Radny RM Elku  
Robert Klimowicz  
Zapytanie nr 7 z odprawy  
publicznej z 29.09.2022 r.  
z V/54  
PRZEWODNICZĄCY  
RADY MIASTA ELKU  
Włodzimierz Szelązek

W związku z zapytaniem z dnia 28 września 2022 r. ws. paneli solarnych usytuowanych przy Parku Wodnym, przedkładam odpowiedź Dyrektora Miejskiego Ośrodka Sportu i Rekreacji w Elku w przedmiotowej sprawie (wraz z protokołem przeglądu technicznego ww. urządzeń). Pragnę również zapewnić o tym, iż samorząd dokłada wszelkich starań, by każdą inwestycję miejską realizować z odpowiedzialnością w oparciu o istniejące przepisy prawa.

## Protokół techniczny z przeglądu instalacji kolektorów słonecznych

Obiekt: Park Wodny w Ełku ul. Marsz. J. Piłsudskiego 29, 19-300 Ełk

### 1. Kolektory słoneczne – instalacja zewnętrzna.

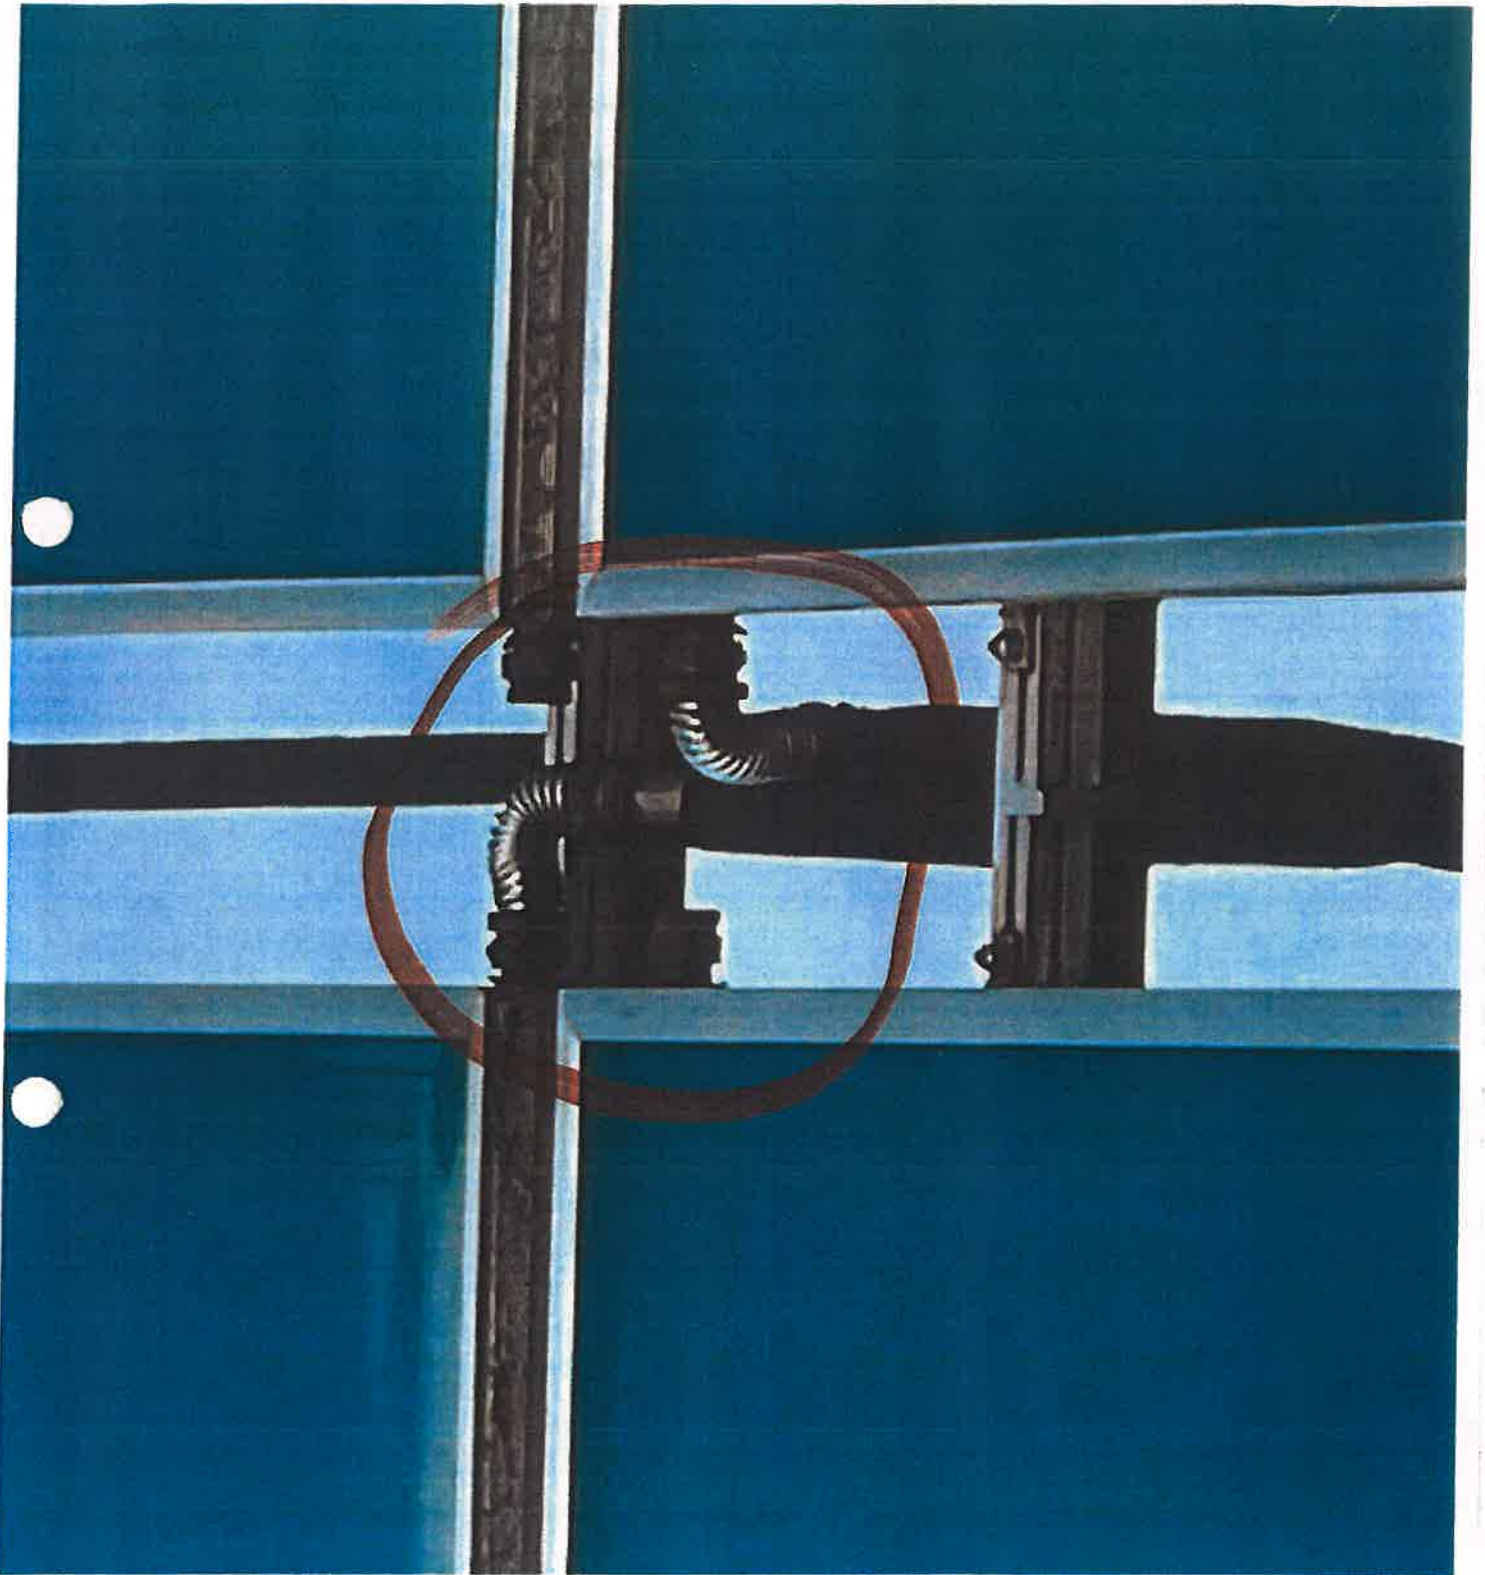
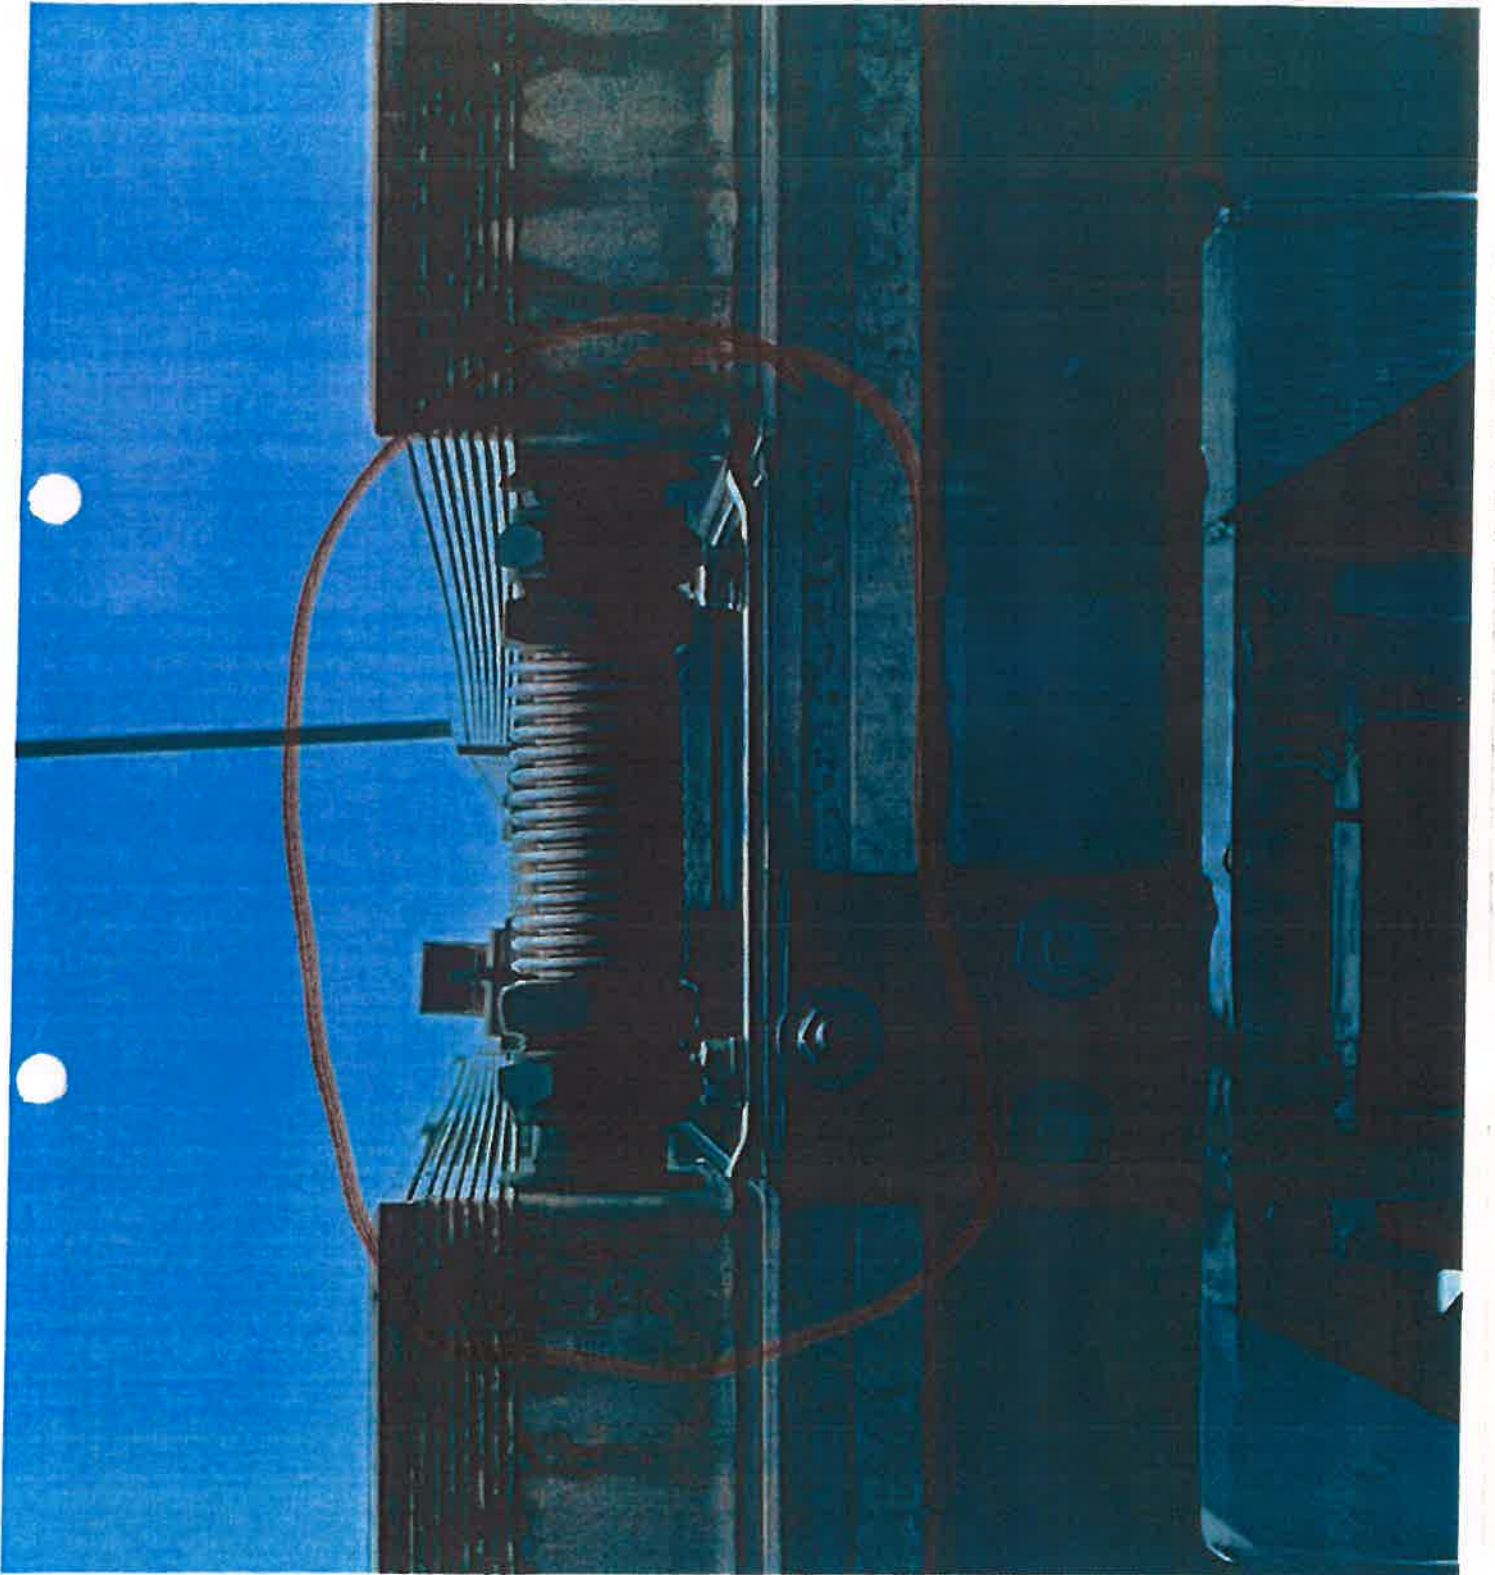
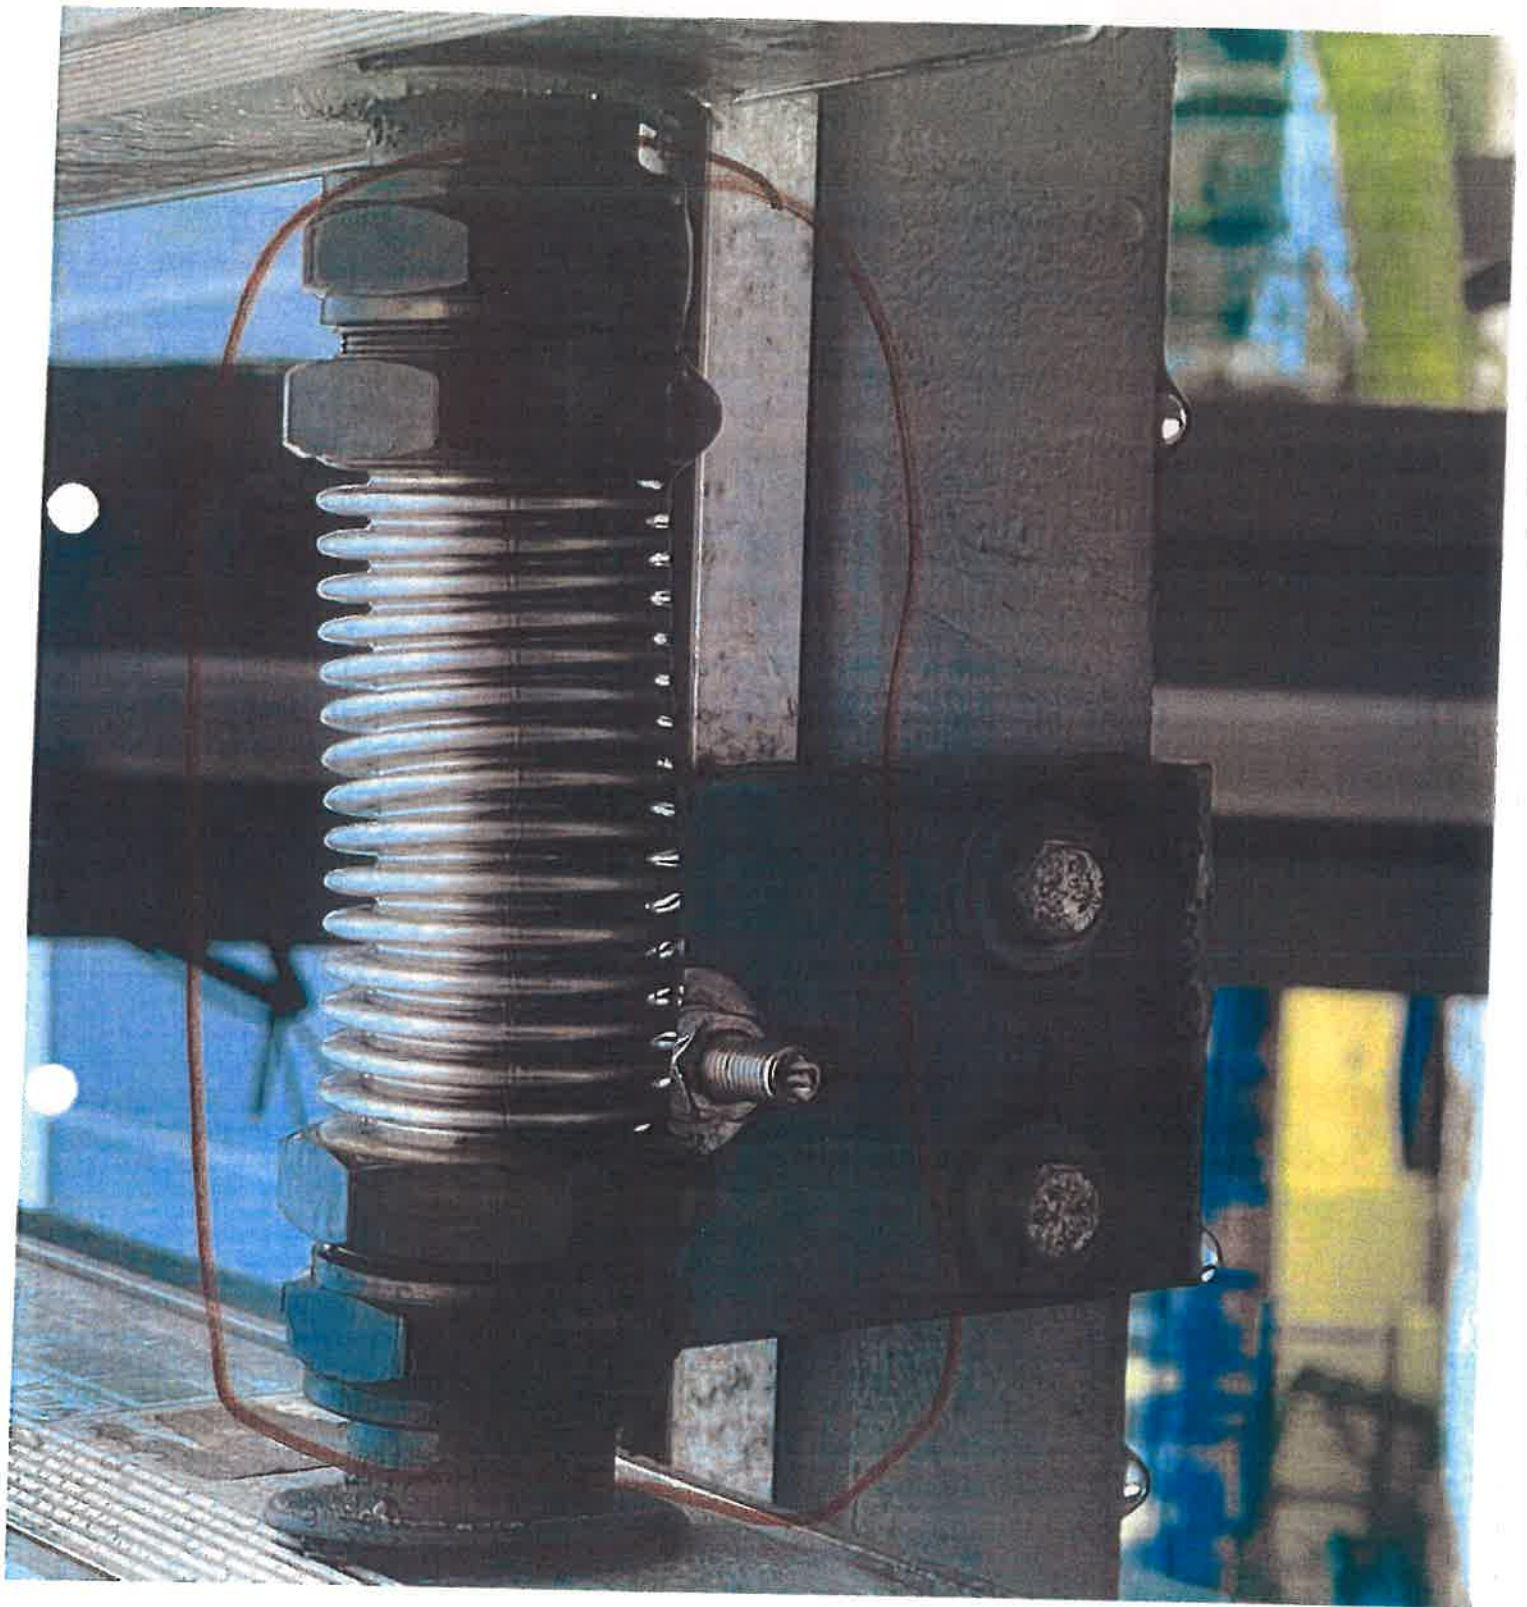
- tuleje łączeniowe kolektory nieszczelne (widać na łączeniach oznaki wydobywania płynu solarnego)

W/w uwagi widać na zdjęciach 1/7,1/8,1/9,1/10

## 2. Rurociągi i izolacje – instalacja zewnętrzna.

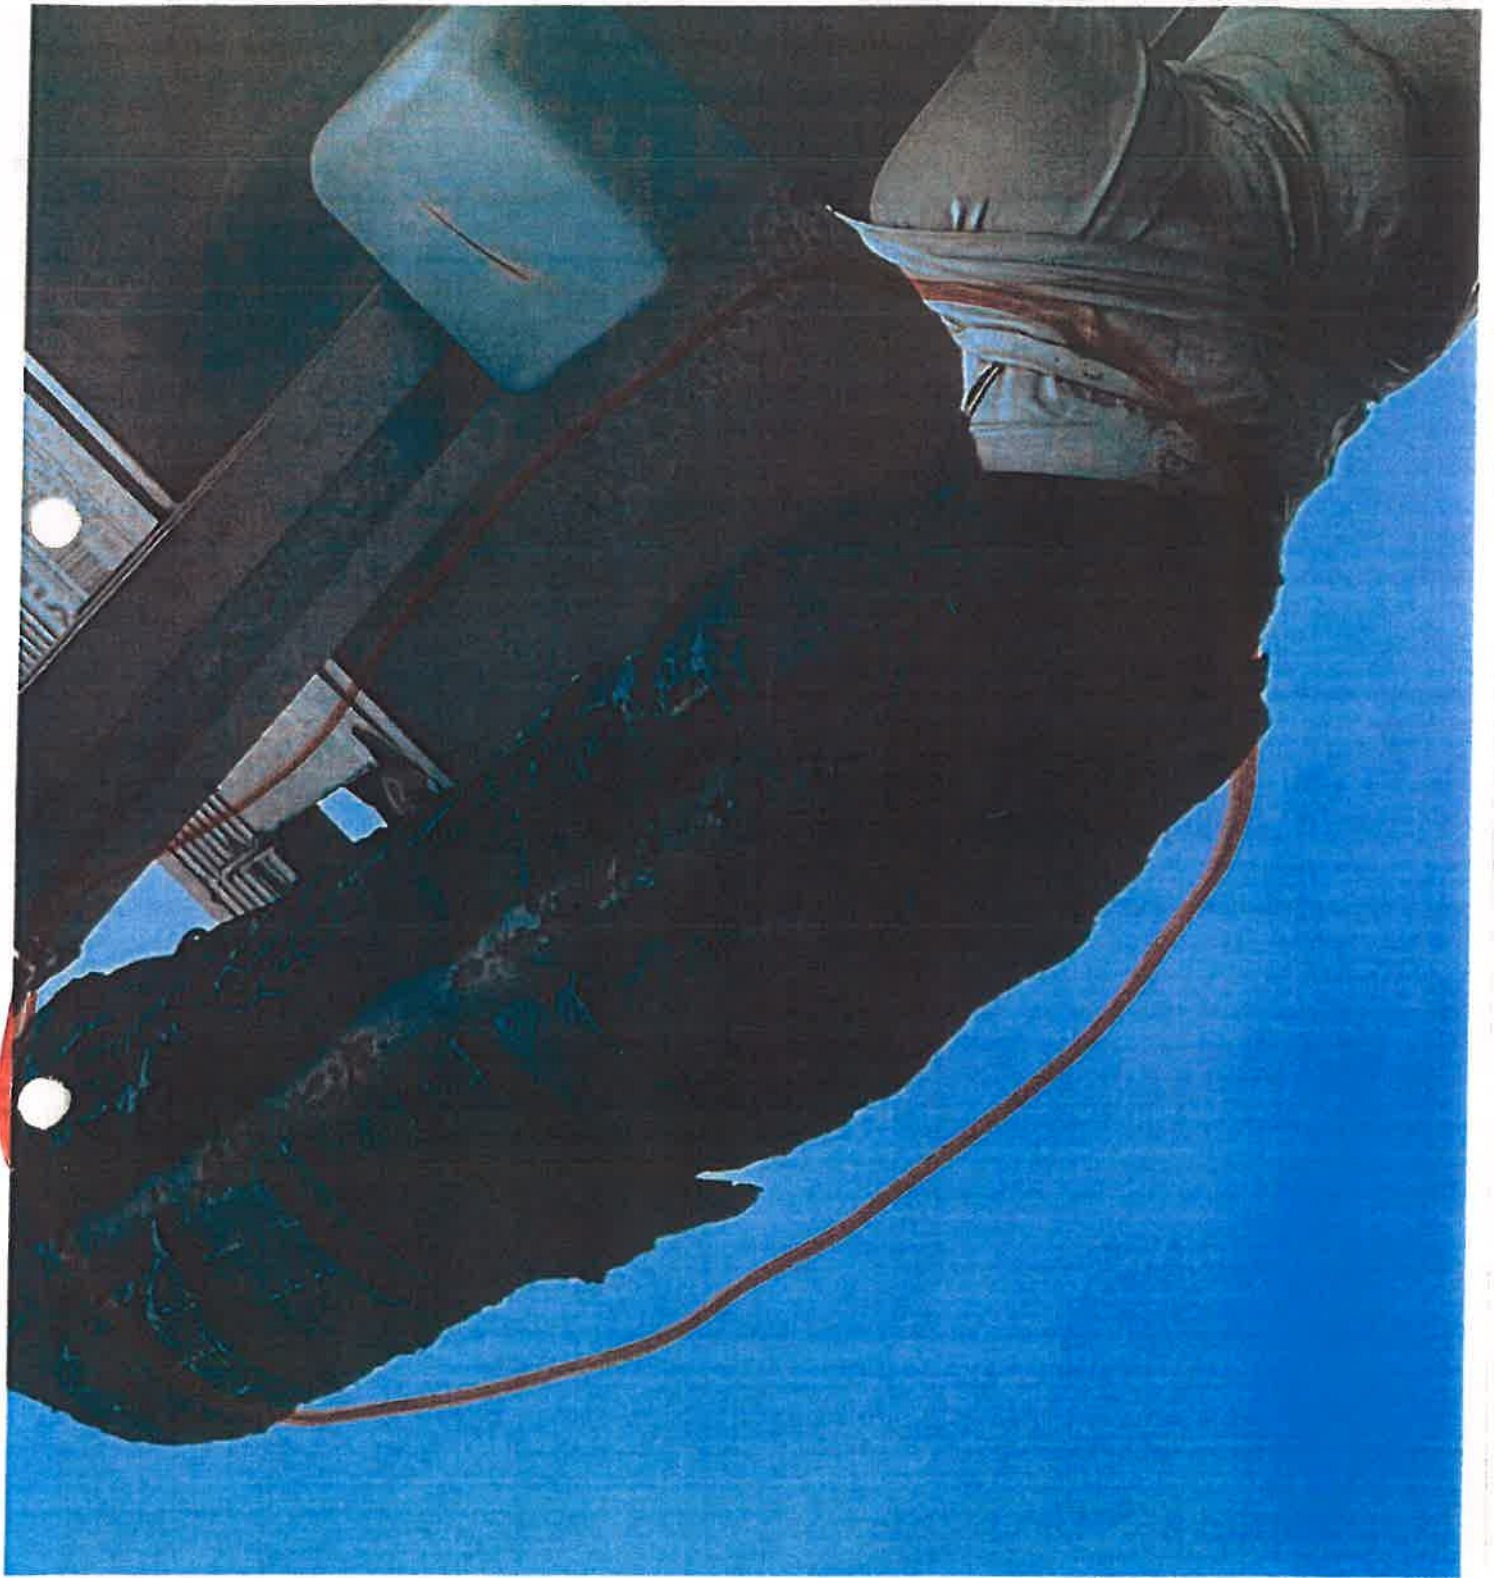
- rurociągi przerdzewiałe, w wielu miejscach rury wychodzą z ziemi bez izolacji co może oznaczać że ich stan jest jeszcze gorszy ( ze względu że instalacja nie jest pod ciśnieniem trudno stwierdzić czy rurociągi znajdujące się w ziemi są szczelne)
- wszystkie izolacje na rurociągach są uszkodzone i należy je wymienić na odporne na warunki atmosferyczne i ingerencje ptaków

W/w uwagi widać na zdjęciach 2/1,2/2,2/3,2/4,2/5,2/6,2/7,2/8,2/9,2/10,2/11,2/12,2/13,2/14,  
2/15.
